島根原子力発電所 2号炉 審査資料	
資料番号	EP-043 改 12(説 2)
提出年月日	令和 2 年 4 月 17 日

# 島根原子力発電所 2号炉

## 外部事象の考慮について

### 地滑り・土石流影響評価（コメント回答）

# 敷地北西方の地滑り地形（流出土砂の影響検討）

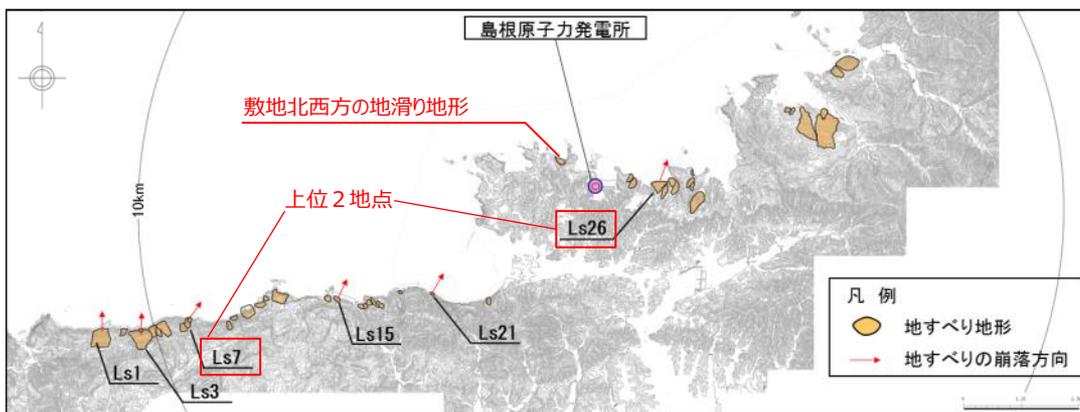
No.5 敷地北西方の地滑り地形について、敷地に直接的な影響を及ぼさないとして除外した理由を説明するとともに、流出土砂が敷地へ及ぼす悪影響について、定量的に説明すること。

・敷地北西方の地滑り地形の位置及び滑り方向の関係から敷地への影響を検討するとともに、基準津波策定時と同様の手法であるHuber and Hager(1997)の予測式により、敷地における津波高さ（全振幅）を検討した結果、敷地における津波高さ（全振幅）が敷地周辺の沿岸域に分布する他の地滑り地形による津波高さ（全振幅）の上位2地点より小さいことを確認した。また、敷地北西方の地滑り地形と他の地滑り地形（津波高さ（全振幅）の上位2地点）による津波について、個々の地滑りの最大水位上昇量となる津波が同時に敷地へ到達する可能性は極めて低いと考えられるが、同時に到達すると仮定した場合においても、敷地における津波高さ（全振幅）を足し合わせた水位は基準津波1（防波堤無）に対して十分に小さい。以上のことから、敷地北西方の地滑り地形の流出土砂が敷地へ及ぼす影響はない。

- 敷地北西方の地滑り地形を対象に基準津波策定時と同様にHuber and Hager(1997) (6) の予測式により、敷地における津波高さ（全振幅）を検討した。なお、当該地滑り地形は西側と東側の2つの地滑り土塊からなるが、両者は近接することから一つの地滑り土塊として取り扱った。
- 検討の結果、敷地北西方の地滑り地形による津波高さ（全振幅）は0.20mとなるが、敷地周辺の沿岸域に分布する他の地滑り地形による津波高さ（全振幅）の上位2地点（1.20m及び0.44m）より小さい。また、敷地北西方の地滑り地形と他の地滑り地形（津波高さ（全振幅）の上位2地点）による津波について、個々の地滑りの最大水位上昇量となる津波が同時に敷地へ到達する可能性は極めて低いと考えられるが、同時に到達すると仮定した場合、敷地における津波高さ（全振幅）を足し合わせた水位（1.84m）は基準津波1（防波堤無：11.6m）に対して十分に小さい。
- 以上のことから、敷地北西方の地滑り地形の流出土砂が敷地へ及ぼす影響はない。

ボーリング位置図

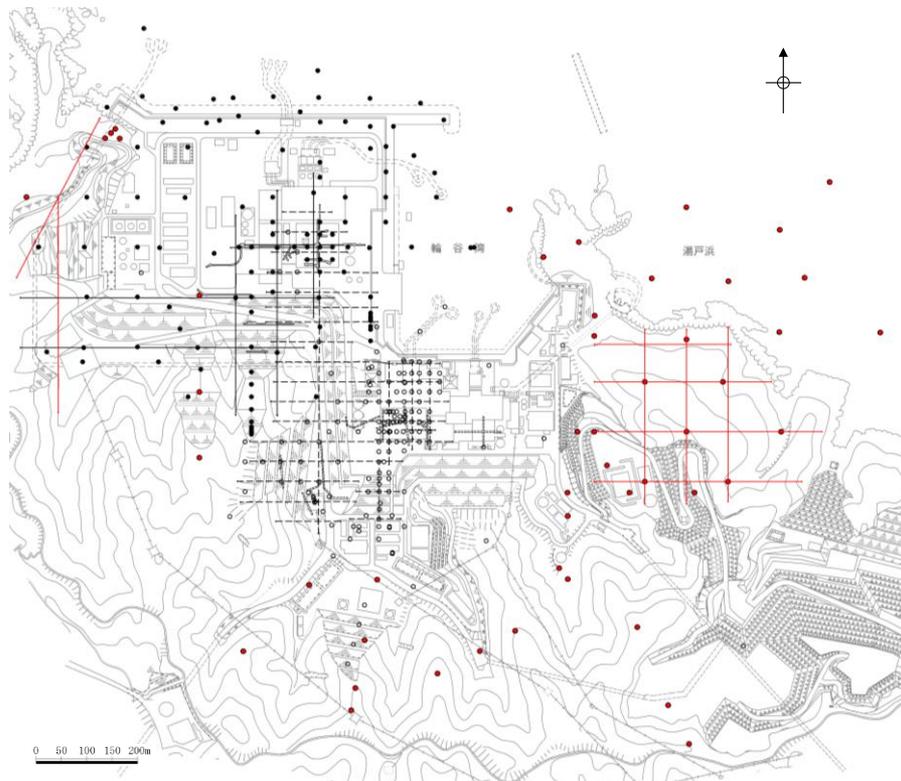
No.3 自社調査において判定した地滑り地形以外の斜面について、地滑りが発生しないとする根拠を判定プロセス、現地調査結果等を提示して説明すること。

- ・地滑りの影響評価フローに従い、国土地理院により撮影された複数の公開空中写真により、「地滑り地形の判読方法」に基づき敷地内を網羅的に地形判読を行った結果、抽出した地滑り地形以外の斜面について地滑りを示唆する地形的特徴は認められないことを確認した（P7, 56）。
- ・また、敷地において地質・地質構造を把握するため、文献調査、地表地質踏査を行うとともに、地表からの弾性波探査、ボーリング調査、試掘坑調査を実施した結果、抽出した地滑り地形以外の斜面において地滑りを示唆するすべり面等の構造は認められないことを確認した（P56）。
- ・以上のことから、自社調査において判定した地滑り地形以外の斜面について、地滑りは発生しないと考えられる（P56）。

- 国土地理院により撮影された複数の公開空中写真により、敷地内を網羅的に地形判読を行った結果、抽出した地滑り地形以外の斜面について地滑りを示唆する地形的特徴は認められない。
- 敷地において地質・地質構造を把握するため、文献調査、地表地質踏査を行うとともに、地表からの弾性波探査、ボーリング調査、試掘坑調査を実施した結果、抽出した地滑り地形以外の斜面において地滑りを示唆するすべり面等の構造は認められない。
- 以上のことから、自社調査において判定した地滑り地形以外の斜面について、地滑りは発生しないと考えられる。

土石流危険渓流の調査フローチャート  
(土石流危険渓流および土石流危険区域調査要領(案)，一部加筆)

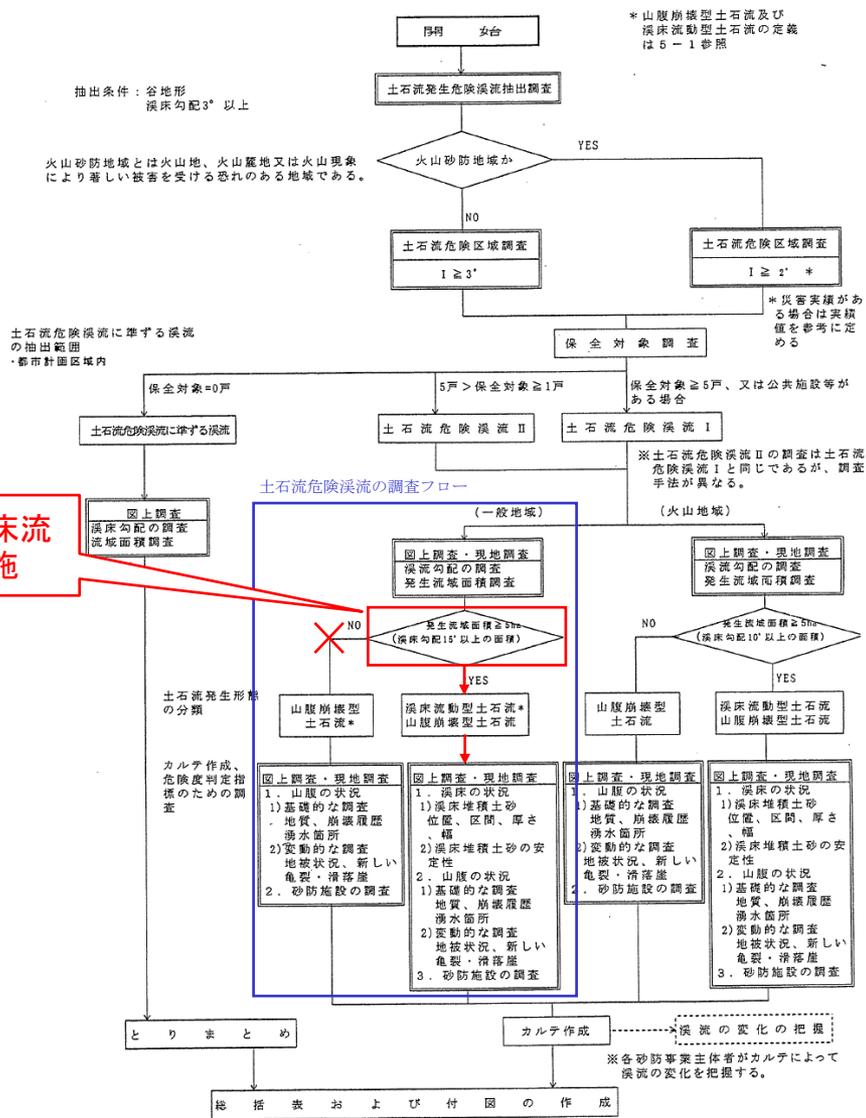
No.8 発生流域面積が0.05km<sup>2</sup>未満となる流域において溪床流動型土石流が発生する可能性が低いとする判断基準を土石流評価フローに反映すること。

- 「調査要領（案）」（旧建設省，平成11年）に示された土石流危険渓流の調査フローを右図に示す。
- 上記資料では，発生流域面積が0.05km<sup>2</sup>未満の箇所について溪床流動型土石流を評価しないとしているが，ここでは発生流域面積の大小にかかわらず，評価対象とした。

発生流域面積の大小にかかわらず，溪床流動型土石流の図上調査・現地調査を実施

## 人工改変等に伴う土砂量の取り扱いについて

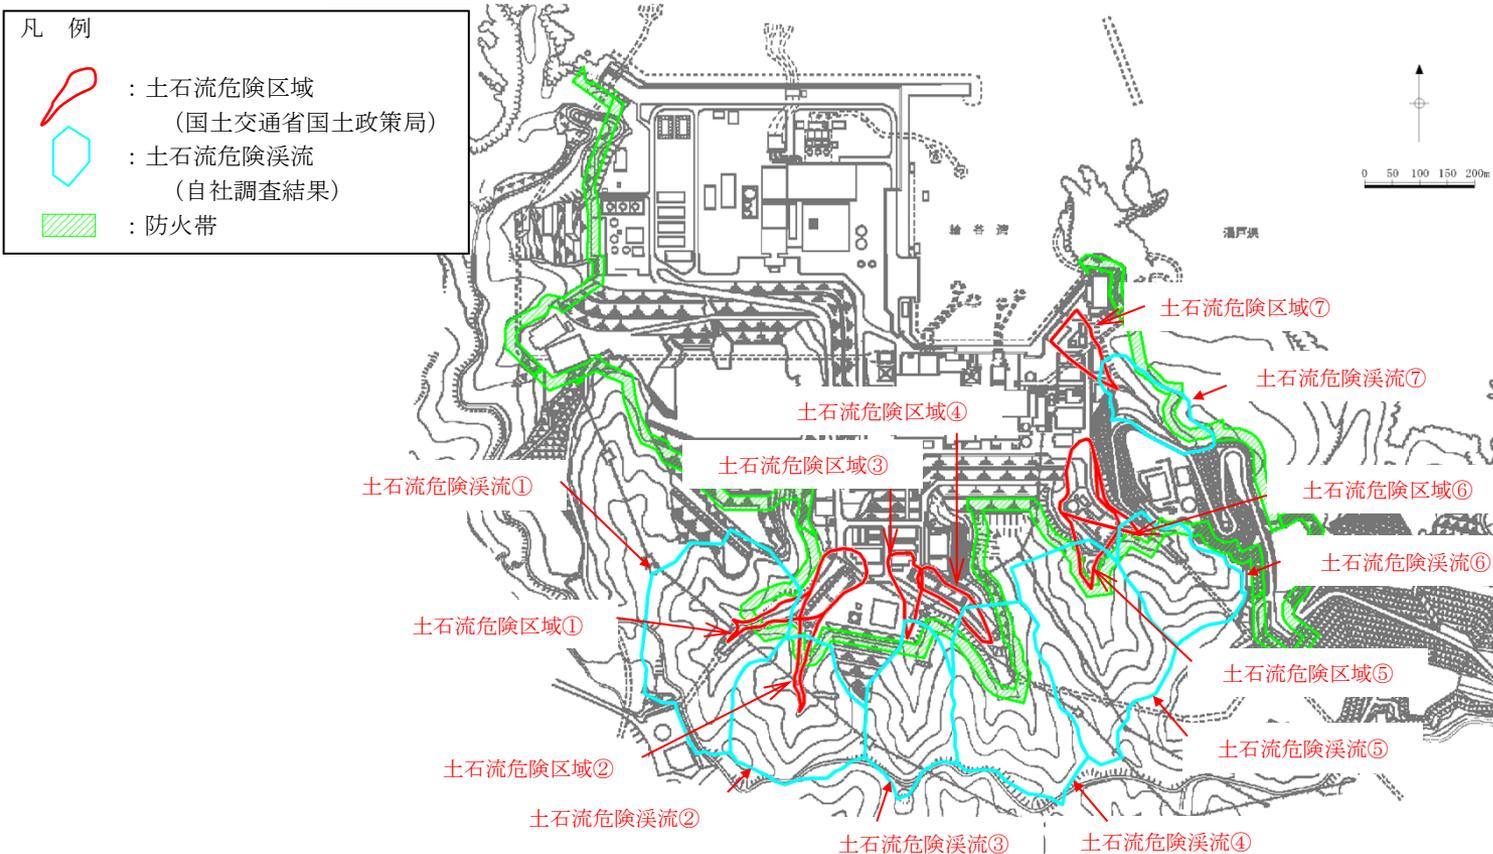
No.9 土石流危険溪流にある防火帯の施工範囲における土砂量の取り扱いについて考え方を示すこと。

・現地調査（平成27～28年）以降、一部の土石流危険溪流において防火帯設置に伴う改変や敷地造成により山腹形状の改変が施されているが、流域面積を減少する改変であること、地山を不安定化させる改変ではないことから、現地調査を実施した平成27～28年の地形・地質状況に基づき土砂量の評価を行った（P67～68）。

- 土石流調査については、現地調査を実施した平成27～28年の地形・地質状況に基づき評価を行う（令和元年に補足調査を実施）。
- 現地調査（平成27～28年）以降、一部の土石流危険渓流において防火帯設置に伴う改変や敷地造成による山腹形状の改変が施されている。これらは、いずれも流域面積を減少する改変であること、地山を不安定化させる改変ではないことから、現地調査を実施した平成27～28年の地形・地質状況に基づき土砂量の評価を行う。
- 防火帯及び土石流危険渓流の位置関係を示す。

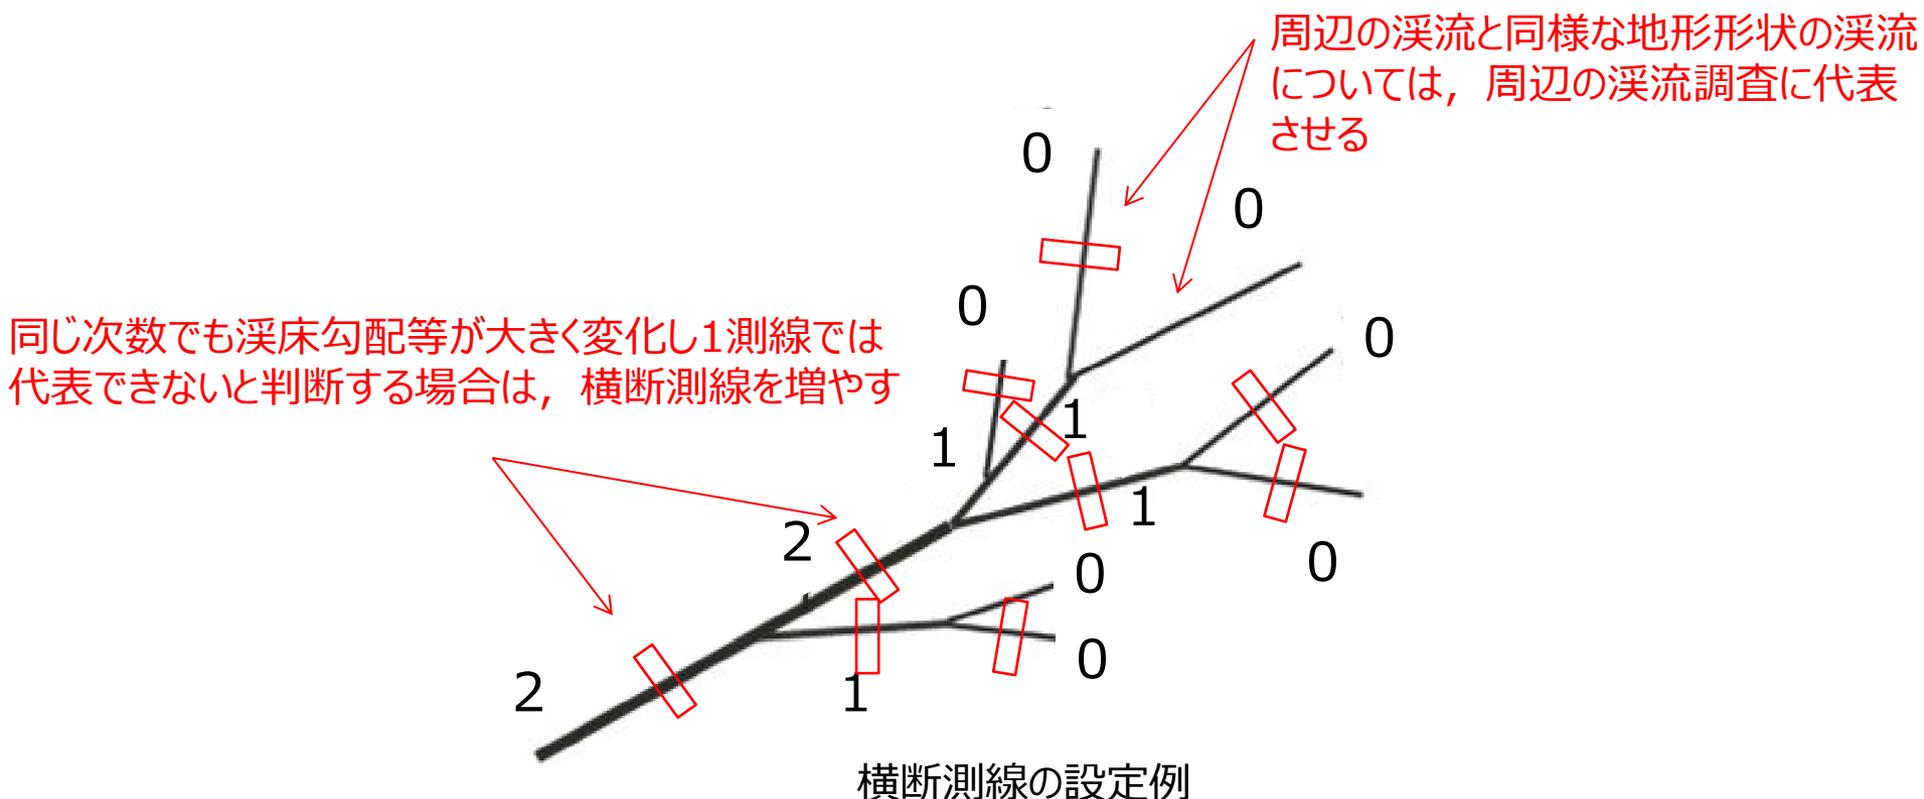
No.11 測点位置及び簡易貫入試験結果を踏まえた土石流影響評価の考え方について説明すること。

- ・堆積土砂の分布等を踏まえ谷を代表すると考えられる横断測線位置において、簡易貫入試験を実施し、簡易貫入試験により確認した侵食深を基に移動可能土砂量を算出した（P82～85, P97～187）。
- ・横断測線は、谷次数毎に1測線を基本とするが、溪床勾配や溪床の断面が大きく変化し1測線では代表できないと判断する場合（例えば、土石流危険溪流⑤B-3-A測点）は、横断測線を追加した（P82, P153～170）。
- ・侵食深の確認のため、簡易貫入試験は、0次谷以外の谷を対象に横断測線位置及び横断測線位置から谷筋の縦断方向へ上下流に約5m離れた位置の延べ3箇所を実施した（P83, P97～187）。

- 横断測線位置は、堆積土砂の分布等を踏まえ谷を代表すると考えられる位置とした。
- 横断測線は、谷次数毎に1測線を基本とするが、溪床勾配や溪床の断面が大きく変化し1測線では代表できないと判断する場合は、横断測線を増やした。横断測線を増やした谷については、横断測線が代表する溪流の延長を見直した。また、図上調査結果及び現地調査の結果、周辺の溪流と同様な地形形状（溪床勾配、谷幅、斜面状況）の溪流については、周辺の溪流の調査結果に代表させた。

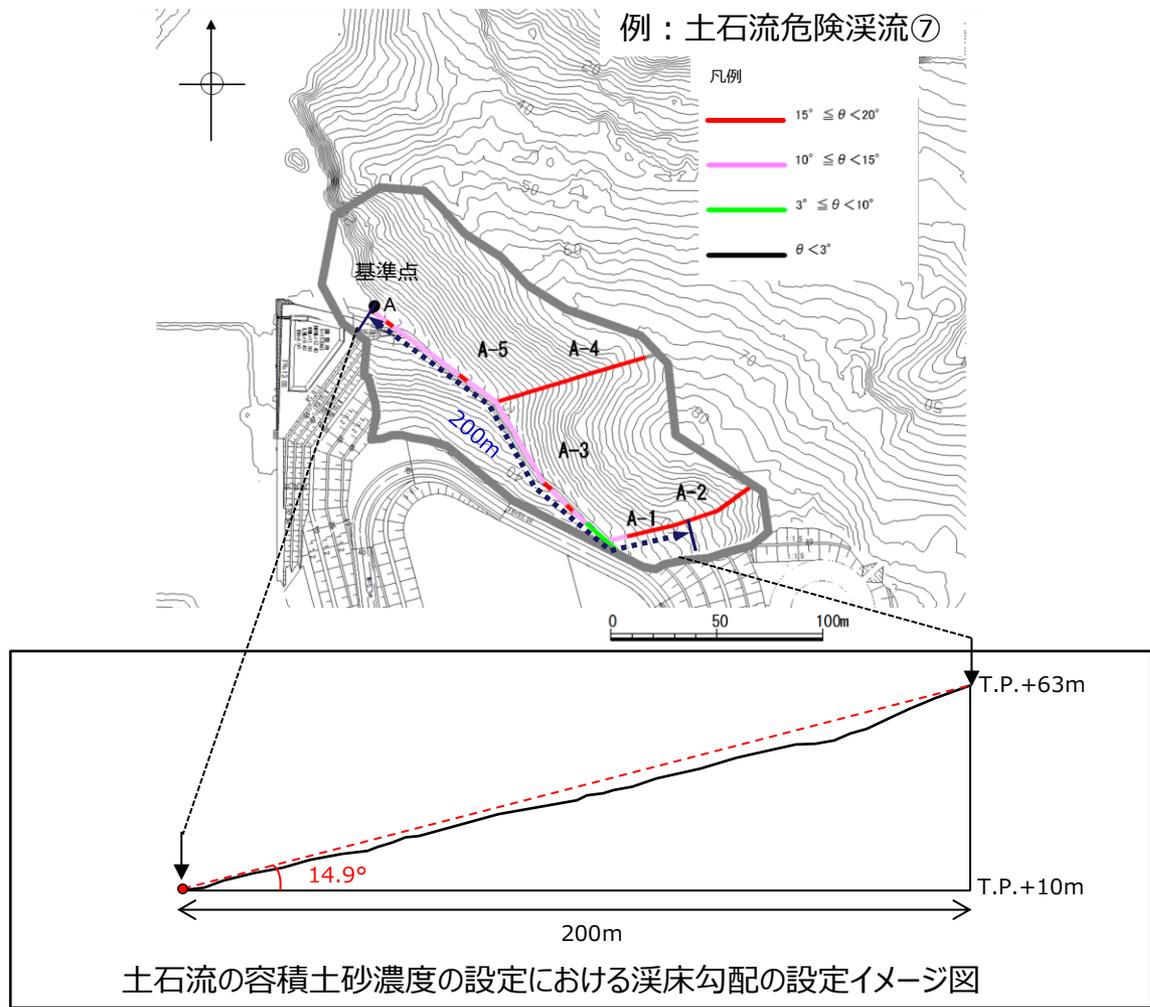
No.12 100年確率24時間雨量を271mmと評価している点について、松江の過去の月最大24時間降雨量が307mmであることを踏まえて、日雨量観測記録と確率統計解析の考え方を説明すること。

・運搬可能土砂量の算出に用いる計画規模の24時間雨量は、既往評価では、砂防指針に基づき100年超過確率24時間雨量（271mm（観測地点「恵曇，鹿島」））を用いていたが、観測地点「松江」で100年超過確率24時間雨量（観測地点「恵曇，鹿島」）を上回る既往最大観測記録（306.9mm）が得られていることを踏まえ保守的に306.9mmと設定した（P86～90）。

計画規模の24時間雨量は、砂防指針によると100年超過確率24時間雨量を用いるとされているが、観測地点「松江」で100年超過確率24時間雨量（観測地点「恵曇，鹿島」）を上回る年最大24時間降水量の既往最大観測記録（306.9mm）が得られていることを踏まえ、計画規模の24時間雨量を保守的に306.9mmと設定した。
